# LUFTDYKTIGHETSPÅBUD (LDP)

LANCAIR - 001

## 2004-020 HORIZONTAL STABILIZER & ELEVATOR VENT HOLES

### Horizontal Stabilizer and Elevator Vent Holes Fig. 7:F:1.

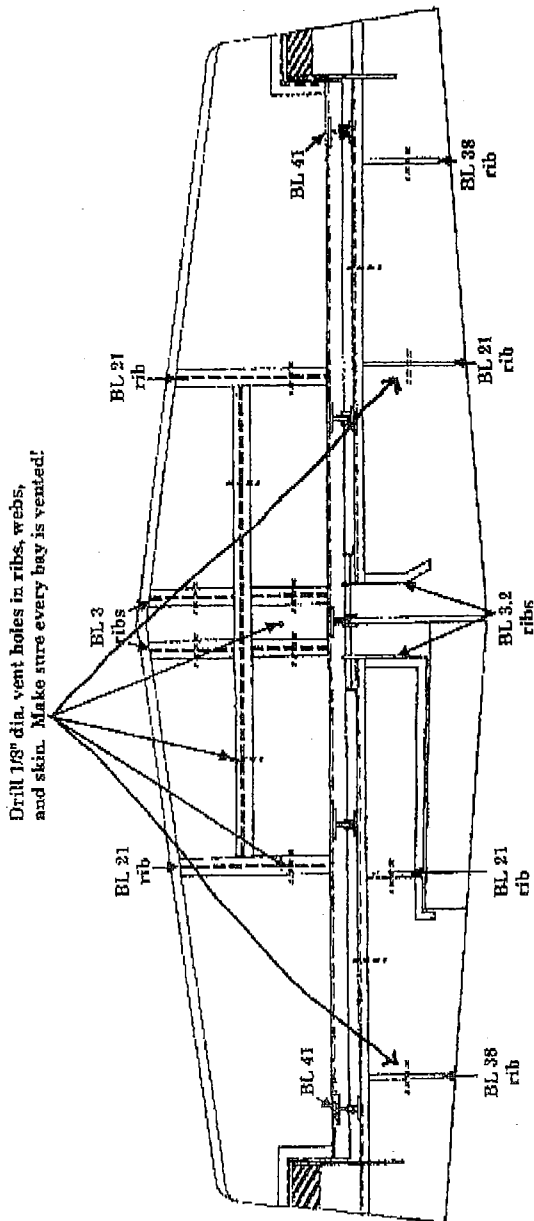
Det kan i noen byggematerialer for Lancair være mangelfull informasjon angående luftåpninger mellom stabilisatorens hulrom og atmosfæren. Ved mangel på ventilasjonshull kan stabilisatoren skades av den økende trykkforskjellen mellom trykket inne i stabilisatoren og atmosfæretrykket ettersom flyet stiger. For å unngå delvis eller fullstendig svikt som følge av manglende ventilasjonshull skal følgende tiltak utføres:

- 1 Sjekk stabilisator for eventuelt manglende ventilasjon.
- 2 Ved eventuelle mangler bør ventilasjonshull etter vedlagte beskrivelse.

F1. If holes are not already drilled, drill vent holes in ribs, webs, and the skin as shown in Fig. 7:F:1.
